Teil-UVÉ II Temelin

„Atomkraftwerk Temelin, Bauänderungen“

Bericht an die Österreichische Bundesregierung

Wien, November 2000

Abbildung 1: Unfallszenario 1

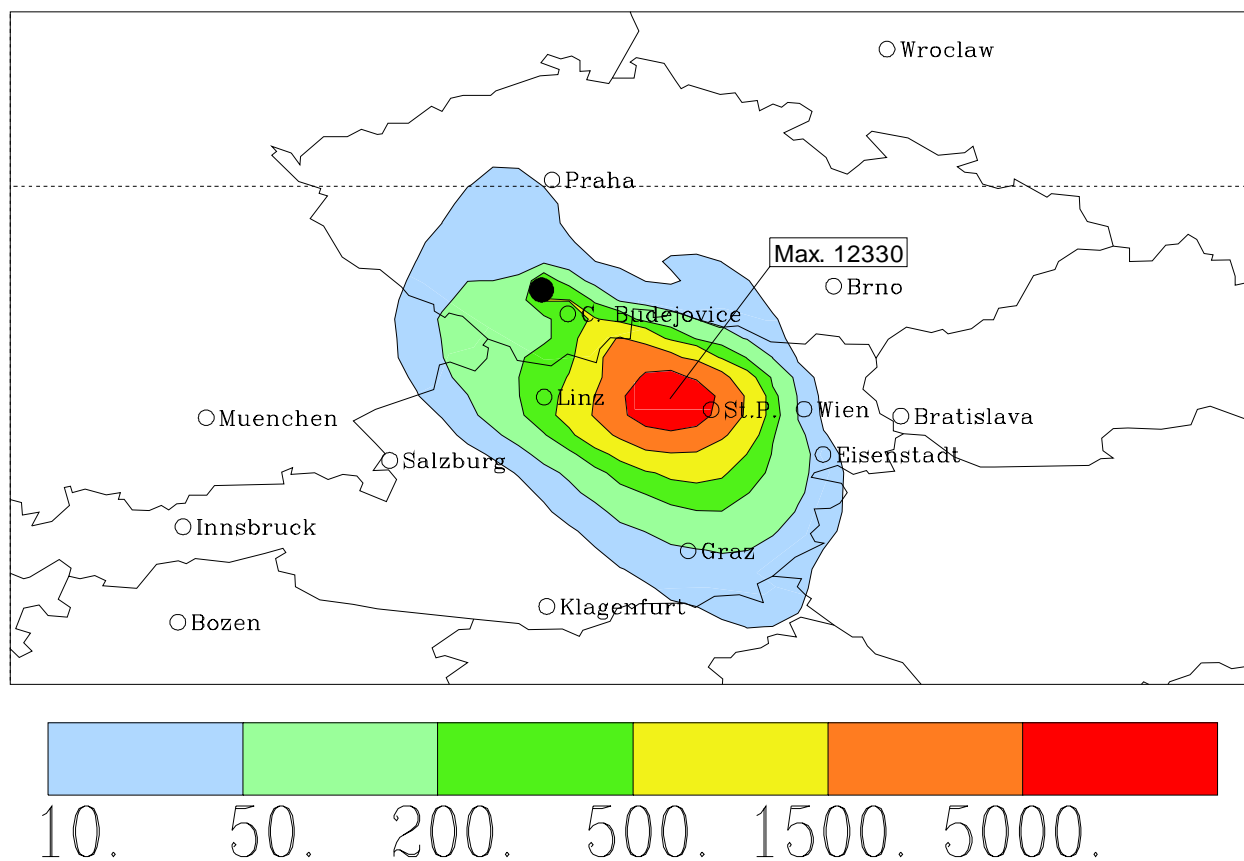
Die vorgestellten Szenarien zeigen, dass auch eine Verseuchung großer Gebiete außerhalb der 30 km Zone bei einem schweren Unfall nicht ausgeschlossen werden kann. Dargestellt wird jeweils die errechnete Bodenbelastung mit Cs-137, die sich bei einem Ferntransport der radioaktiven Stoffe bei einer Wetterlage, wie sie in der Nacht vom 3./4. März 1995 aufgetreten ist, ergeben würde.

Die Begrenzung der Havarieplanungszone auf 13 km ist daher völlig unzureichend. Selbst eine Zone von 30 km ist nicht ausreichend. Aufgrund der Erfahrungen von Tschernobyl muss ein viel umfassenderer Katastrophenschutz vorgesehen werden.
